**Avis délibéré
de la Mission régionale d'autorité environnementale
sur la révision « allégée » du plan local d'urbanisme (PLU) de
Saint-Papoul (Aude)**

N°Saisine : 2022-010179

Avis émis le 24 mars 2022

Emprise du projet de parc photovoltaïque en bleu

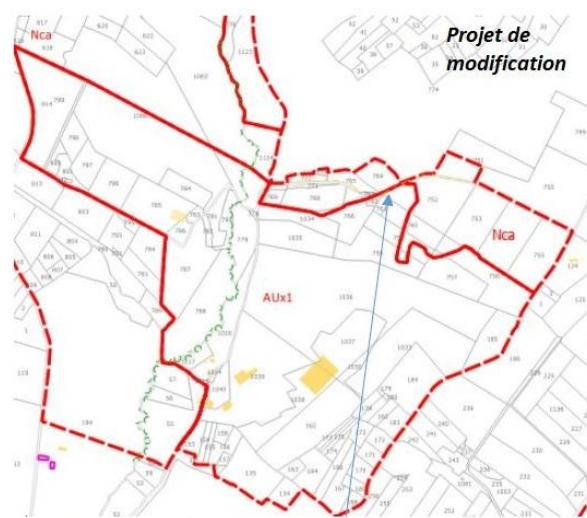
La révision a pour unique objet la réduction d'une zone naturelle et forestière, qui se traduit par la réduction du secteur Nca⁵ au profit du secteur AUx10 (renommé AUx1 dans le projet de modification du PLU).

La zone AUx1 épouse la forme du projet
